## 第二種廃棄物埋設の廃棄物埋設地に関する審査ガイド案

令和 4 年 2 月 9 日  
原子力規制庁

別紙：中深度処分の廃棄物埋設地に関する審査ガイドの一部改正（案）（新旧対照表）

中深度処分の廃棄物埋設地に関する審査ガイドの一部改正について

図 3.1-1 複数の埋設坑道から廃棄物埋設地が構成される場合のイメージ

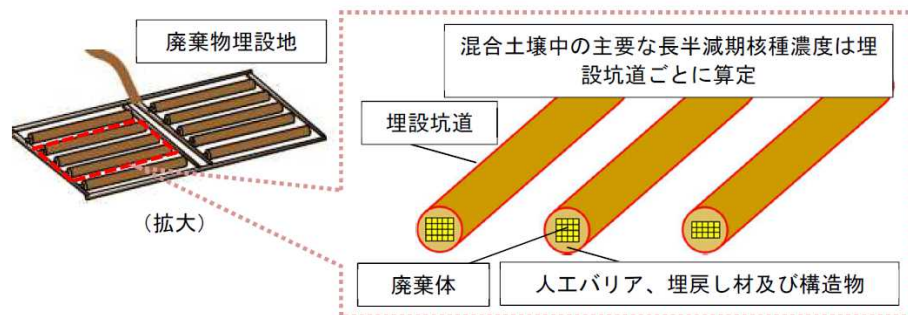
解釈第 12 条 8 一に規定する評価について、以下のシナリオ（「廃棄物埋設地と公衆の接近を仮定したシナリオ」という。）を踏まえて廃棄物埋設地を構成する坑道（以下「埋設坑道」という。図 3.1-1 参照）ごとに行われていることを確認する。

図 3.1-2 混合土壌上での居住等による被ばく状況

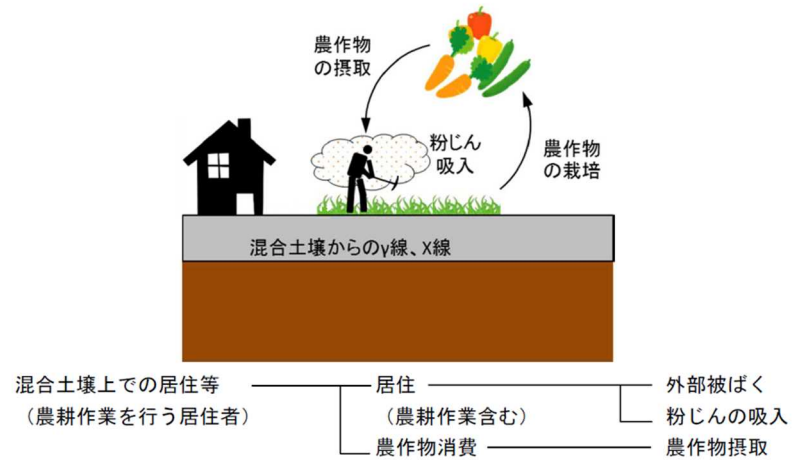
- ・公衆の被ばくに係る評価方法について、以下の点を踏まえて設定されていること。
- 評価の対象とする公衆は、客土を用いずに混合土壌上に直接居住し、混合土壌に含まれる放射性物質からの直接的な外部被ばくに加え、混合土壌上での農耕作業における粉じん吸入及び農作物の摂取による内部被ばくを仮定（図 3.1-2 参照）。
- 廃棄物埋設地の設計に依存しない線量換算係数等のパラメータについては、自然事象シナリオ（解釈第 12 条 8 二イ）の評価において使用するパラメータを準用し設定。

図 3.2-1 ボーリング孔の貫通による影響が及ぶ損傷区画のイメージ

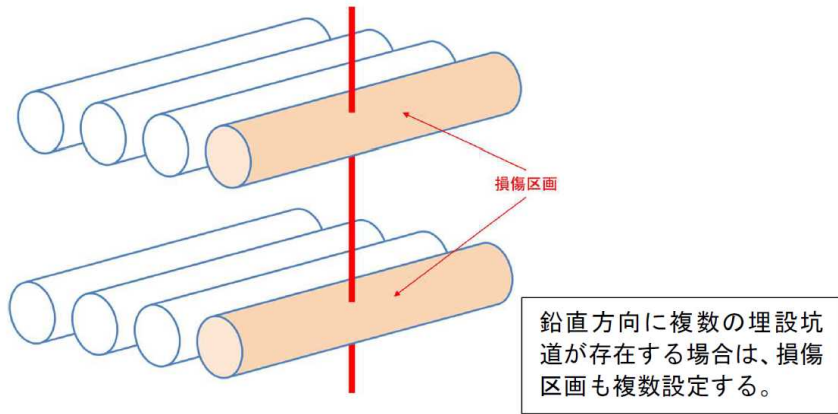
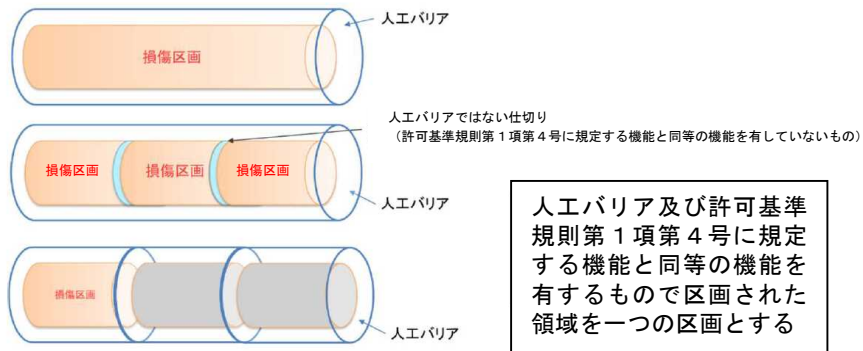
- ・「区画別放射エネルギーが最も多くなる区画」について、以下の点を踏まえて設定されていること。
  - －地表から鉛直方向に 1 本のボーリング孔が打たれることを仮定し、ボーリング孔が貫通した区画（以下「損傷区画」という。鉛直方向に複数の埋設坑道が存在する場合で 1 本のボーリング孔がこれら複数の埋設坑道を貫通する場合は損傷区画の数は複数となることから、これらに含まれる放射エネルギーを足し合わせる必要がある。）に含まれる放射性物質の放射エネルギーが最も多くなる場合の当該損傷区画を選定（図 3.2-1 参照）。

図 3.2-2 ボーリングシナリオにおける被ばく経路のイメージ

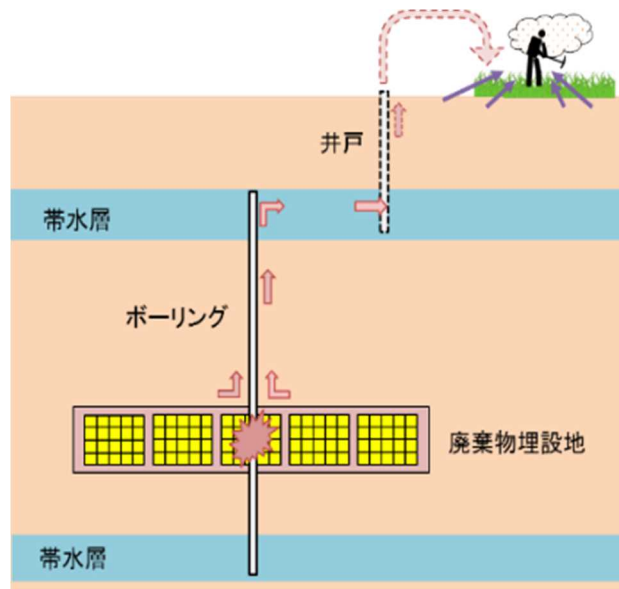
ー地下水流動経路を介して損傷区画から放射性物質が移動した帯水層への井戸掘削が行われることを仮定し、井戸水利用により公衆が被ばくすることを仮定（図3.2-2参照）。
